～ 規格本文 ～

～ 規格解説 ～

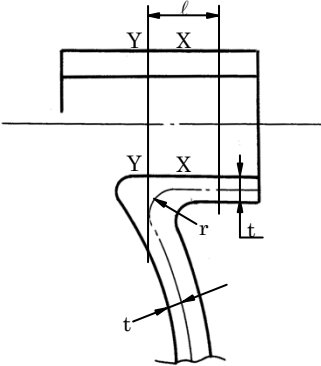
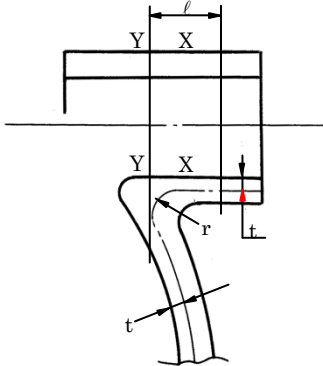
No.	ページ番号	規格番号	誤	正	備考
4	I-4-40	PVB-3315.2	N_a : 繰返しピーク応力強さから求められる許容繰返し回数 (添付 4-2 3.1 <u>および</u> 3.2)	N_a : 繰返しピーク応力強さから求められる許容繰返し回数 (添付 4-2 3.1 <u>または</u> 3.2)	2009 追補版 以降
5	I-4-135	☒ PVC-4212-3 (9/9)	[備考] 1. t_{min} : (17)から(24)まで、(31)から(35)までおよび(38)については、 t 、 t_n または $\underline{t_w}$ のうち小さいもの。(以下省略)	[備考] 1. t_{min} : (17)から(24)まで、(31)から(35)までおよび(38)については、 t 、 t_n または $\underline{t_e}$ のうち小さいもの。(以下省略)	
6	I-4-173	☒ PVD-4112-3 (9/9)	[備考] 1. t_{min} : (17)から(24)まで、(31)から(35)までについては、 t 、 t_n または $\underline{t_w}$ のうち小さいもの。(以下省略)	[備考] 1. t_{min} : (17)から(24)まで、(31)から(35)までについては、 t 、 t_n または $\underline{t_e}$ のうち小さいもの。(以下省略)	
7	I-4-240	☒ PVE-4214-1 (8/8)	[備考] 1. t_{min} : (17)から(24)まで、(31)および(32)については、 t 、 t_n または $\underline{t_w}$ のうち小さいもの。(以下省略)	[備考] 1. t_{min} : (17)から(24)まで、(31)および(32)については、 t 、 t_n または $\underline{t_e}$ のうち小さいもの。(以下省略)	2005 年版以 降
第 5 章 管					
1	I-5-26	PPB-3534	添付 4-2 3.1 <u>および</u> 3.2 を用いて、PPB-3533 に従って算出された繰返しピーク応力強さに対応する許容繰返し回数 N_f を算出する。	添付 4-2 3.1 <u>または</u> 3.2 を用いて、PPB-3533 に従って算出された繰返しピーク応力強さに対応する許容繰返し回数 N_f を算出する。	2007 追補版 以降

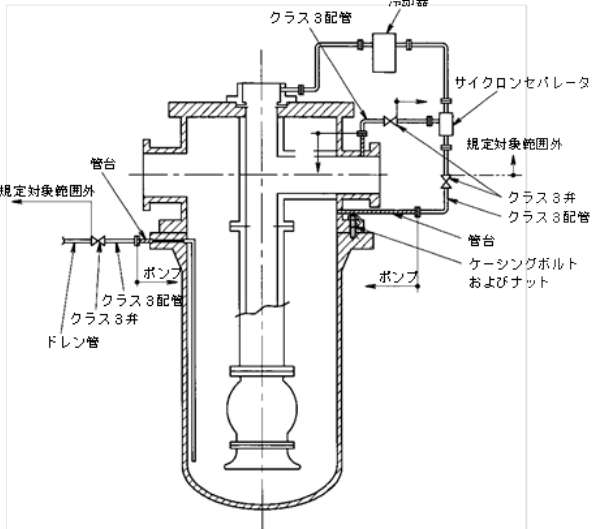
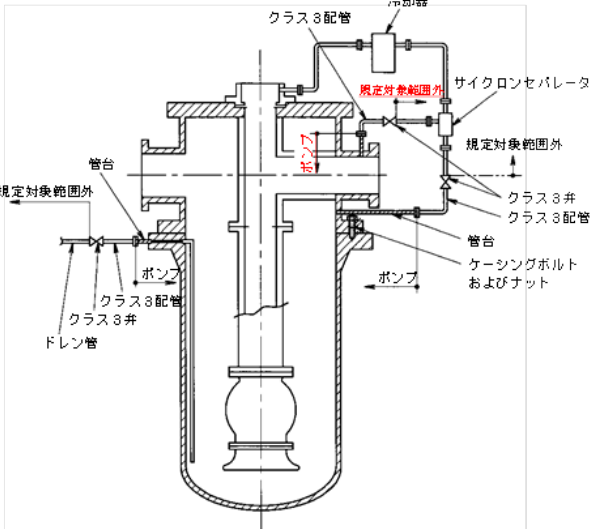
No.	ページ番号	規格番号	誤	正	備考
3	I-5-28	PPB-3536 (5)	供用状態 A および B における <u>PVB-3315</u> (1)から(3)に定める応力を繰返しピーク応力強さとし、・・・	供用状態 A および B における <u>PVB-3315.1</u> (1)から(3)に定める応力を繰返しピーク応力強さとし、・・・	2009 追補版 以降
4	I-5-28	PPB-3536 (5)	・・・、添付 4-2 3.1 <u>および</u> 3.2 においてこれに対応する許容繰返し回数が実際の繰返し回数以上であること。	・・・、添付 4-2 3.1 <u>または</u> 3.2 においてこれに対応する許容繰返し回数が実際の繰返し回数以上であること。	2007 追補版 以降
5	I-5-104	☒ PPC-4010-4 (6/6)	[備考] 1. t_{min} : (17)から(24)までについては、 t 、 t_n または $\underline{t_w}$ のうち小さいもの。(以下省略)	[備考] 1. t_{min} : (17)から(24)までについては、 t 、 t_n または $\underline{t_e}$ のうち小さいもの。(以下省略)	
6	I-5-117	PPD-3414 (1) a.	ただし、JIS B 2220 (2012) 「鋼製管フランジ」については、 <u>PPC-4010</u> の溶接部の設計を満足するものに限る。	ただし、JIS B 2220 (2012) 「鋼製管フランジ」については、 <u>PPD-4010</u> の溶接部の設計を満足するものに限る。	2010 追補版 以降
7	I-5-150	☒ PPD-4010-4 (9/9)	[備考] 1. t_{min} : (17)から(24)まで、(31)から(35)については、 t 、 t_n または $\underline{t_w}$ のうち小さいもの。(以下省略)	[備考] 1. t_{min} : (17)から(24)まで、(31)から(35)については、 t 、 t_n または $\underline{t_e}$ のうち小さいもの。(以下省略)	2010 追補版 以降
